## PROVINCIE VLAAMS-BRABANT – ARRONDISSEMENT LEUVEN – GEMEENTE KORTENBERG

UITTREKSEL UIT HET REGISTER der beraadslagingen van de GEMEENTERAAD

OPENBARE ZITTING VAN 2 OKTOBER 2023

5. Omgevingsvergunningsaanvraag OMV\_2022121680\_234, woonproject langsheen de Hoogveldstraat en de Vierhuizenstraat - Goedkeuring tracé en uitrusting wegenis en rooilijnplan

OSP Nulscenario

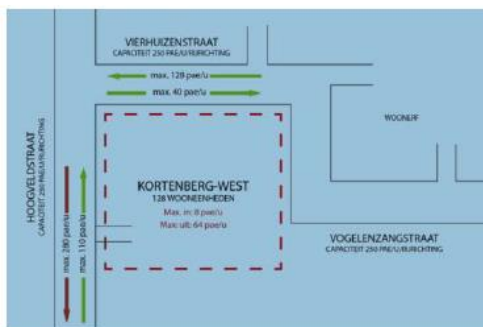
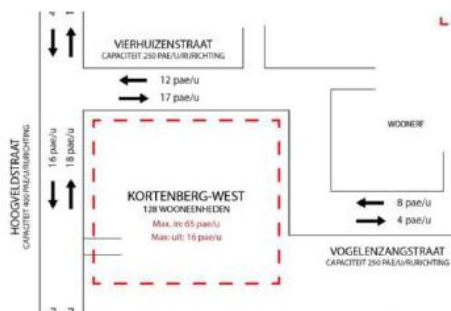
**c) Mobiliteitsstudie bevat geen details m.b.t. de verkeersafhandeling en bijhorende lokale overbelasting tijdens de 4 jaar durende implementatie van Kortenber West.**

- d) Onrealistisch verkeersvolume Kortenberg West in de mobiliteitsstudie Het Kortenberg West ontwerp heeft slechts 1 in/uitgang voor een totaal 100 wooneenheden. In het document 'openbaar-onderzoek-omgevingsvergunningaanvraag-betaalbaar-woonproject-kortenberg west-1-1' staat: 'In totaliteit worden 223 parkeerplaatsen voorzien voor het geheel van de 100 woontiteiten en de 22 vrije kavels'. Er mag dan ook van uit gegaan worden dat er b.v. worst case 223 voertuigen de site kunnen verlaten of betreden tijdens de ochtend of avondspits. Toch reduceert de studie de uitbeweging tijdens de ochtendspits (OSP) tot 64 pae /u en in beweging tijdens de avondspits (ASP) tot 65 pae/u. Dit betekent dat aangenomen wordt dat tijdens de OSP ( 7:00 □ 9:00) en ASP (16:00 □ 18:00) slechts 130 voertuigen ( of minder dan 60% van de worst case) bijkomende verkeersstromen zullen genereren op de Hoogveldstraat.**

*In de simulatie wordt bovendien opportunistisch aangenomen dat die 130 voertuigen zich voor de helft naar de Sterrebeeksesteenweg verplaatsen en voor de helft richting Leuvensesteenweg. Deze assumpties zijn onrealistisch en dienen enkel om de verkeersimpact van de inplanting van Kortenberg West te minimaliseren. Indien we aannemen het max aantal voertuigen (230) opnemen in de tabel dan bekomt men dit resultaat.*

De berekeningen werden in de mobiliteitstoets door middel van (theoretische) verkeersmodellen gemaakt, vermits dit over een toekomstige situatie gaat. Het richtlijnenboek Mobiliteitseffectenstudies, Mobiliteitstoets en MOBER (mei 2018) geeft kerncijfers weer voor gemiddelde gezinsgroottes, de modal split, woning-gerelateerde verkeersstromen en ritdistributie over de dag van bewoners. Na de herinrichting van de Hoogveldstraat en de aangepaste wegcategorisering blijft op de Hoogveldstraat een geschatte restcapaciteit over van 26% in de ochtendspits richting de Sterrebeeksesteenweg. In de avondspits blijft een geschatte restcapaciteit over van 35% in de omgekeerde richting. Zowel in de ochtendspits als in de avondspits kan er door de verbreding van de

Hoogveldstraat voldoende restcapaciteit gecreëerd worden voor een vlottere verkeersafwikkeling. Het probleem op de Sterrebeeksesteenweg is van een grotere aard, maar valt buiten de scope van deze studie omdat het een bovenlokale aanpak vereist.

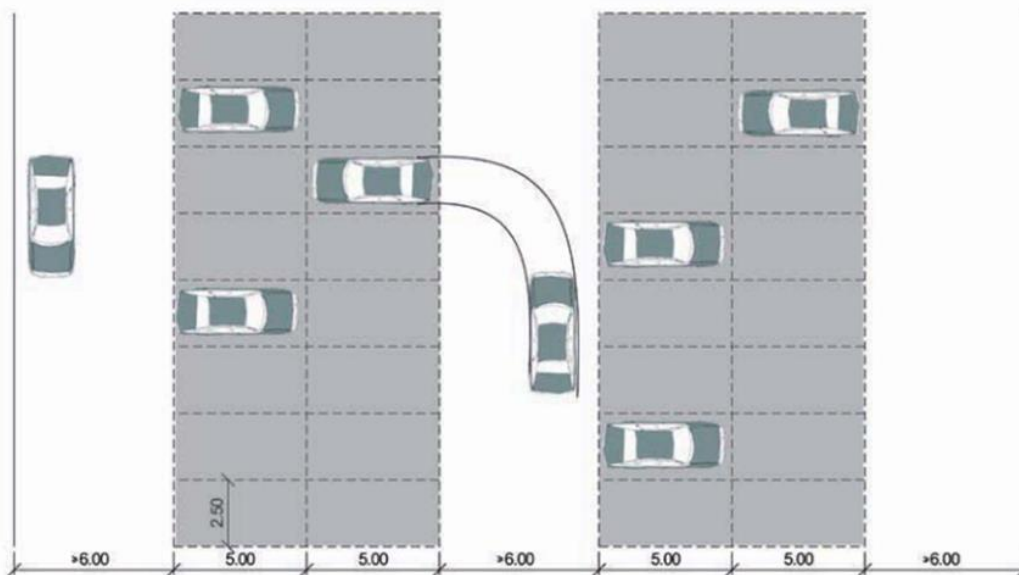
- r) De noodzaak van de terugslagklep is niet duidelijk. In het geval van slechte werking zou ze de afvloeiing van water uit het bekken 1 kunnen belemmeren. Buffer 1 stort over naar de Molenbeek die onvoldoende capaciteit heeft. De riool in het noorden en oosten van het gebouw B2 werkt onvoldoende in geval van hevige regen of indien het bekken 1 vol is. Bijkomend (zie bezwaar 7) moeten de grondwal en keerwand waterdicht worden verlengd vanaf de parking achter het huis Vierhuizenstraat 67 tot aan de Vierhuizenstraat.***

Sirio is in staat om te modelleren hoeveel overstorting er zal plaatsvinden op basis van een 100-jarige buienreeks (Ukkel). Hierbij wordt een 100 jarige buienreeks gebruikt uit de 20<sup>ste</sup> eeuw. Het modelleren van afwaartse randvoorwaarden, met name het peil in de Molenbeek, is niet nodig voor dit project. Al het regenwater dient namelijk binnen de projectzone te blijven. Zo wordt dit dus losgekoppeld van het systeem van de Molenbeek. Er dient wel rekening gehouden te worden dat er geen water van de Molenbeek kan terugstromen in de site. Hiermee is in de plannen rekening gehouden door het plaatsen van een terugslagklep.

Zie hieronder ook de afstromingskaart ter hoogte van de site (in natuurlijke toestand) (bron: Geopunt Vlaanderen Afstromingskaart (meervoudige stroomlijnen) - [Geopunt | Digitaal Vlaanderen](#)).

Doordat ook de onverharde oppervlakte opgevangen wordt in het infiltratiebekken, zal de bestaande toestand voor buien kleiner dan T100 verbeteren. Dit zal een positief effect hebben op de waterhuishouding van de Molenbeek. Belangrijk is wel dat het regenwater hergebruikt wordt zoals in de berekeningen aangegeven alsook dat het infiltratiesysteem voldoende kan werken. Het is dus belangrijk dat de infiltratiesystemen correct aangelegd en onderhouden worden. Rioleringsstelsel worden ontworpen om bij een T2 voldoende capaciteit te hebben op het water door te voeren alsook om tot en met een T20 bui geen wateroverlast op straat te veroorzaken. Het afvalwater van de site zal aansluiten op de openbare afvalwaterriolering. De hoeveelheid afvalwater die bijkomend op het rioleringsstelsel geloosd zal worden, is zeer beperkt ten opzichte van het regenwater dat ook nog op deze riolering aangesloten zit. Voor het afvalwater wordt daarom ook geen problemen verwacht. Wanneer de riolering te weinig capaciteit heeft, is dit te wijten aan de afstromende hoeveelheid regenwater. Dit water dient maximaal hergebruikt, geïnfiltreerd te worden of aangesloten te worden op waterlopen of regenwaterleidingen. Indien er een waterbom zou vallen met een terugkeerperiode die kleiner is dan 1x per 100 jaar en de overstort van het regenwatersysteem in werking treedt, dan zou het regenwater naar de Molenbeek gaan en niet in het rioleringsstelsel terechtkomen. Bijgevolg worden, bij correcte werking van de systemen op de site, geen rioleringsproblemen verwacht.

### TYPEDWARSPROFIEL 1

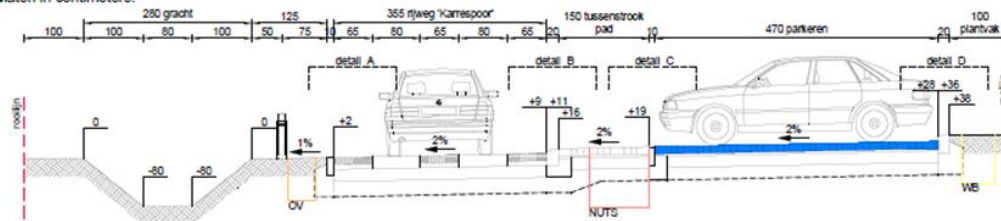
**cc) De parkeerplaatsen haaks op de rijbaan, alsook de manoeuvreerruimte is zeer krap en voldoen niet aan de minimale normen.**

Het parkeervademecum zegt ons het volgende: de breedte van parkeervakken hangt af van het gebruik, de gebruiksduur en het gebruikersprofiel. Doorgaans wordt 2.5 meter als breedte genomen. De diepte van haakse parkeervakken is 5.00 meter (met overstek), of 4.50 meter indien de oversteek niet meegeteld wordt. De nodige breedte voor parkeermanoeuvres is normaal 6 meter voor parkeervakken met 2.50 meter breedte. Bij bredere parkeervakken kan de manoeuvreerruimte beperkt worden tot minimum 5.40 meter.

Dwarsprofiel van parkeerplaats spreekt hier over 5m (20 cm + 470 cm + 10 cm). De breedte voor het parkeermanoeuvre is volgens de schets 6.30m (150 cm tussenstrook + 355 rijweg + 125).
